D O D A T E K č. 4

ke smlouvě o dílo č. [REDACTED] ze dne 10. 4. 2024

Změnový list č. 6

„Stavební úpravy nádvoří, čerpací stanice a odvodnění v areálu ČOV v Plzni, Stavební úpravy provozních objektů ČOV v Plzni“

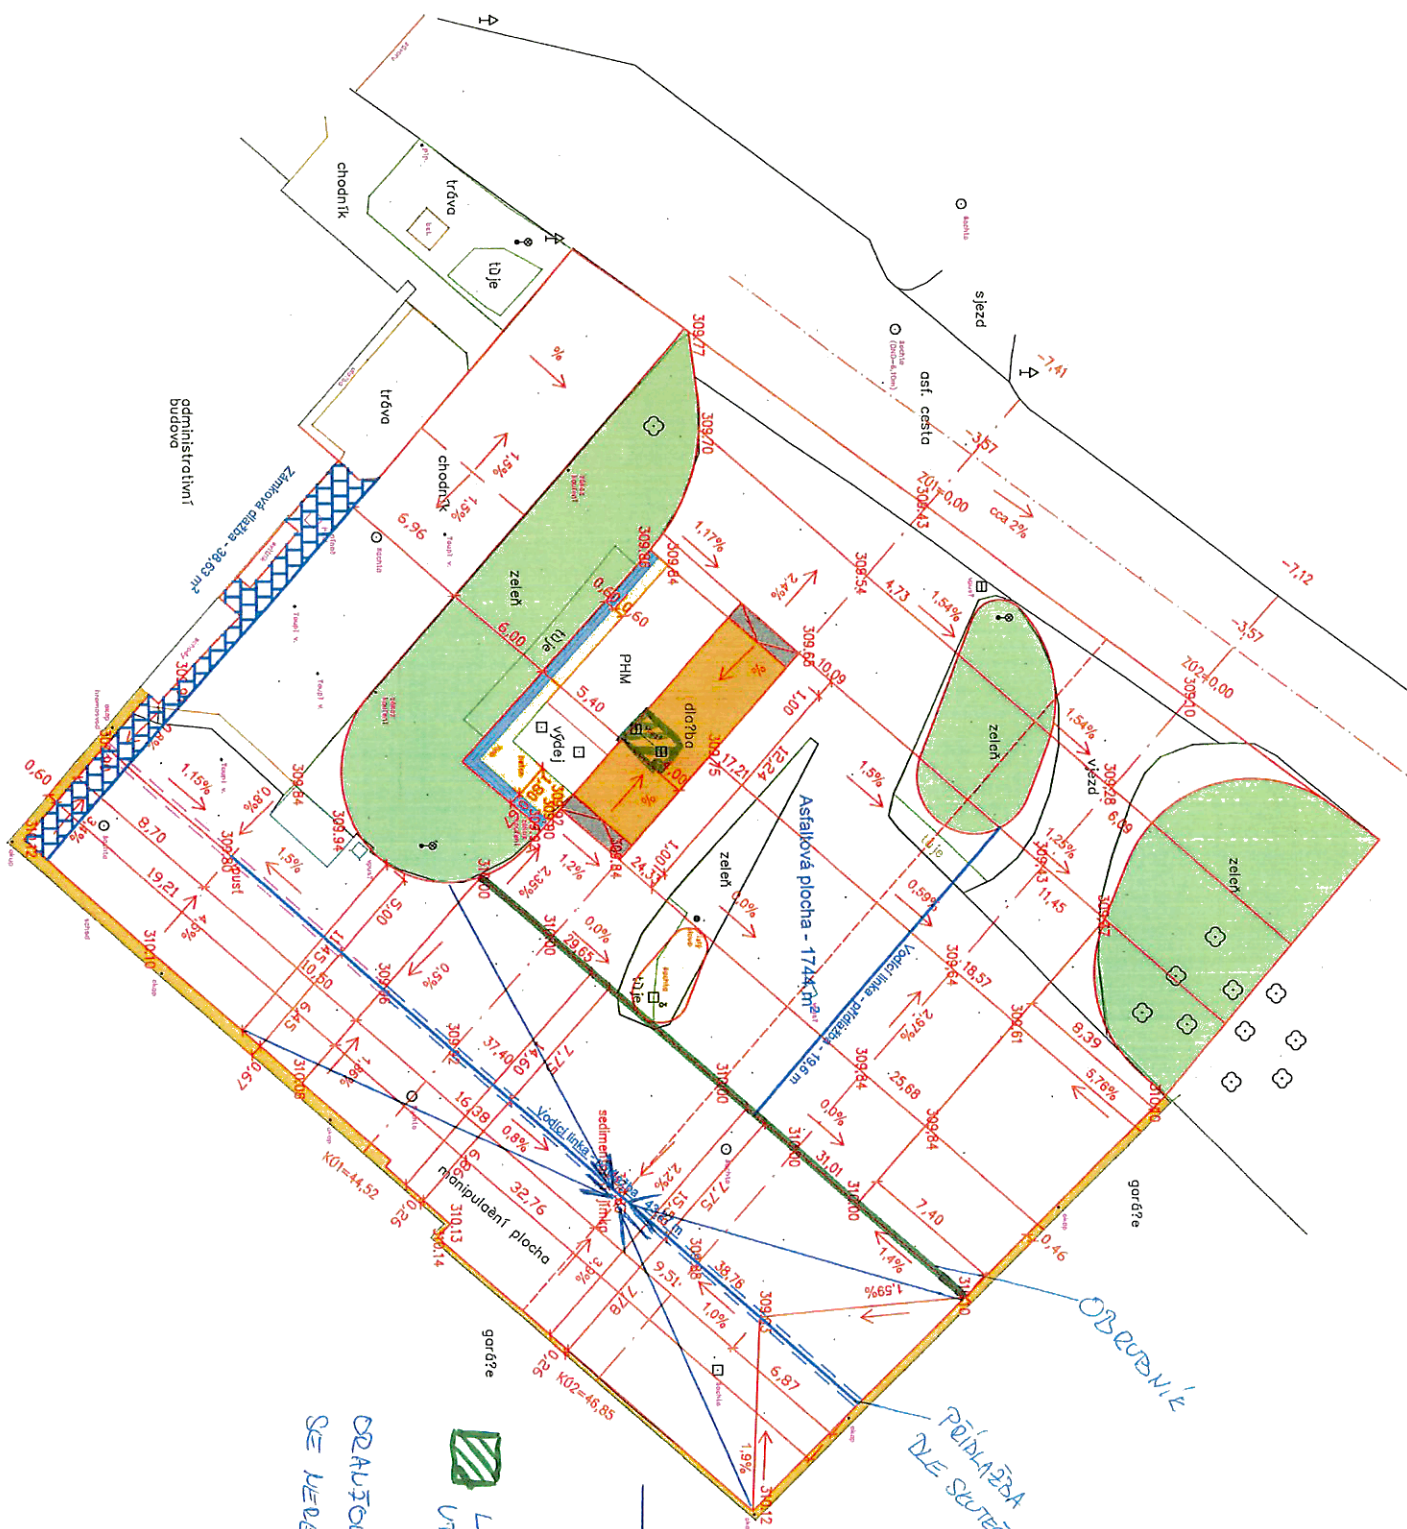
→ STÁVAJÚ NUTNO DOČISTIť
 PRI PRONÁJME VÝELET
 POUČINU

LOŽNÍKOVÁ PLOCHA POD ČS
 SE NEDEKARUJE

OBRUBNÍK
 POUČINÁ DLE SKUTČNOSTI
